Rif: MRBR-23H040

URGENTE: Avviso di sicurezza sul campo
FDR Visionary Suite

FDR Visionary Suite

Fig. 1 Rotazione attorno all'asse verticale

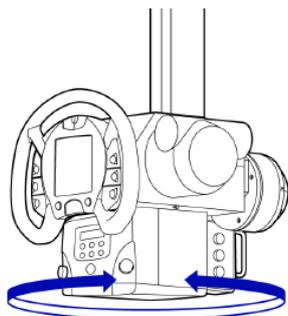
- Eseguire ispezioni quotidiane come indicato sulle Istruzioni per l'Uso del sistema CH - 200/CH -200 M. In particolare, verificare se ci sono anomalie, come la possibilità per il tubo radiogeno di ruotare attorno all'asse verticale (vedi fig. 1 in basso) senza che venga premuto alcuno dei pulsanti sul pannello di controllo. Se si riscontrano comportamenti anomali, interrompere l'utilizzo del dispositivo e contattare il tecnico dell'assistenza FUJIFILM.
- Quando si ruota il complesso radiogeno, evitare che lo stesso sbatta sul fermo del fine corsa.
Se il complesso radiogeno colpisce con forza il fermo, il bullone potrebbe subire un urto con conseguente allentamento e rottura.
- Non ruotare il complesso radiogeno al di sopra o in prossimità del paziente.

Per scongiurare l'improbabile eventualità che tutti i bulloni si rompano, verranno aggiunte componenti di protezione in modo che la sezione di sostegno del tubo radiogeno non si stacchi dalla colonna.

Al contempo, verranno sostituiti i bulloni che fissavano la sezione di supporto del tubo radiogeno.
